**AVIS RELATIF À LA PROTECTION
CONTRE LES EVENTUELS EFFETS NOCIFS ET NUISANCES
PROVOQUÉS PAR LES RAYONNEMENTS NON IONISANTS
GÉNÉRÉS PAR DES ANTENNES ÉMETTRICES STATIONNAIRES**

Commune : GEDINNE - Exploitant : ORANGE

Référence exploitant : 145N1_1 / 32145N1_1 / 42145N1_1 / 52145N1_1

Rapport n° 443 / 2025

Figure 1 : Vue en plan des lieux de séjour et des points de contrôle

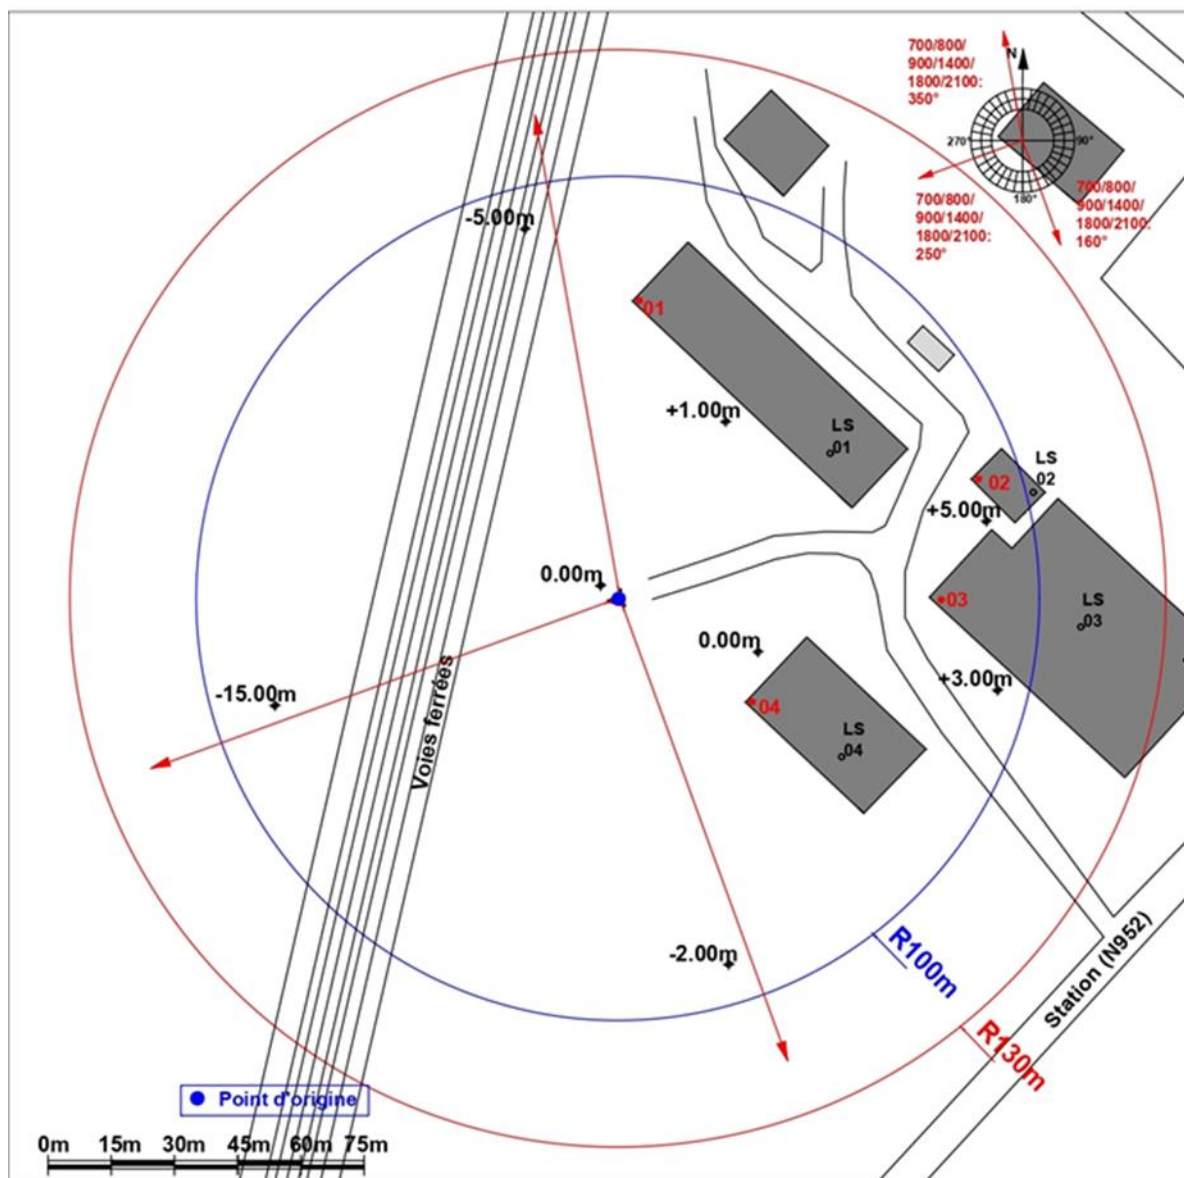
N° point de contrôle	LS	Atténuation (dB)	Indice d'exposition relatif à la limite par installation IE_i
1	LS01	3,0	0,019
4	LS04	3,0	0,012
2	LS02	3,0	0,005
3	LS03	3,0	0,004

En ce qui concerne les antennes de l'installation mentionnées dans le tableau 1, la distance maximale à laquelle la limite pourrait être atteinte, à l'extérieur, est égale à 85,3 m. S'il n'y a pas de LS à une distance inférieure, les antennes respectent forcément la limite d'immission.

Dans le cas des LS situés à l'intérieur des bâtiments, une atténuation d'obstacle est prise en compte et il en résulte que la distance maximale à laquelle la limite pourrait être atteinte se réduit à 60,4 m.

Les résultats de l'évaluation décrite au paragraphe 4 indiquent que les antennes émettrices stationnaires de l'installation faisant l'objet du présent avis ne produisent pas, dans un lieu de séjour, un rayonnement électromagnétique maximum supérieur aux limites fixées à l'article 4 du décret.

En conclusion, les antennes émettrices stationnaires faisant partie de l'installation référencée dans le paragraphe 2 et dont les caractéristiques techniques sont résumées dans le tableau 1 **respectent les limites d'immission** fixées à l'article 4 du décret du 8 décembre 2022 (M.B. du 16.12.2022) modifiant le décret du 3 avril 2009 relatif à la protection contre les éventuels effets nocifs et nuisances provoqués par les rayonnements non ionisants générés par des antennes émettrices stationnaires.
